**Zeitschrift:** Schweizerische Bauzeitung  
**Herausgeber:** Verlags-AG der akademischen technischen Vereine  
**Band:** 87/88 (1926)  
**Heft:** 10

### Wettbewerb für eine Strandbad-Anlage in Kreuzlingen am Bodensee.

## WETTBEWERB FÜR EINE STRANDBAD-ANLAGE IN KREUZLINGEN AM BODENSEE.

1. Rang. Entwurf von Arch. Hermann Weideli «Zürich und Kreuzlingen. — Fliegerbild der Anlage aus Norden.

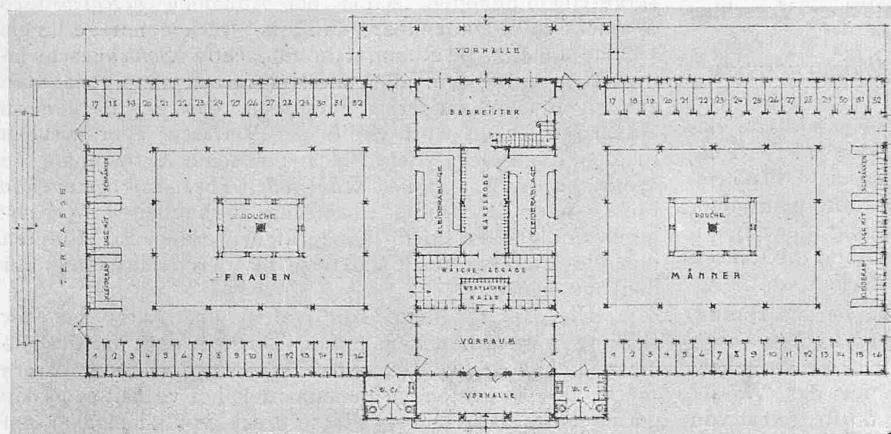
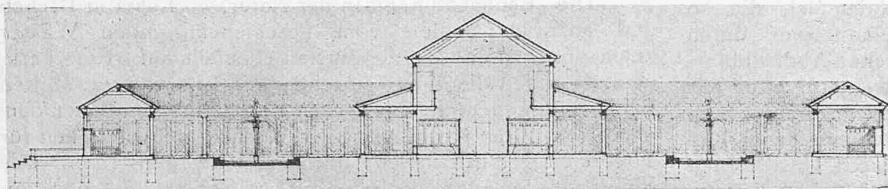
Über den Entwurf „Chogebach“ äussert sich das Preisgericht wie folgt: Das Projekt zeichnet sich ausser seiner künstlerischen Fassung durch zwei Gedanken aus: 1. Die Bucht mit ihrem Bestand an Bäumen wird möglichst unberührt gelassen und nur das Notwendigste an Ausgleich geschaffen. 2. Das Zellengebäude mit den Verwaltungsräumen am Eingang wird als Dominante auf die grosse Sportwiese bezogen und das Restaurant mit Ausblick auf See und

Sportwiese an den Abhang gelegt. Das Projekt leidet jedoch an allzuweit getriebener Grosszügigkeit. Das Zellengebäude mit seinen Höfen, dem basilika-artigen Mitteltrakt und Terrassen ist zu verschwendisch. Diese Anlage kann aber mit verhältnismässig kleinem Personalbestand verwaltet werden. Der Eventualvorschlag für die Lage der Kasse ist abzulehnen.
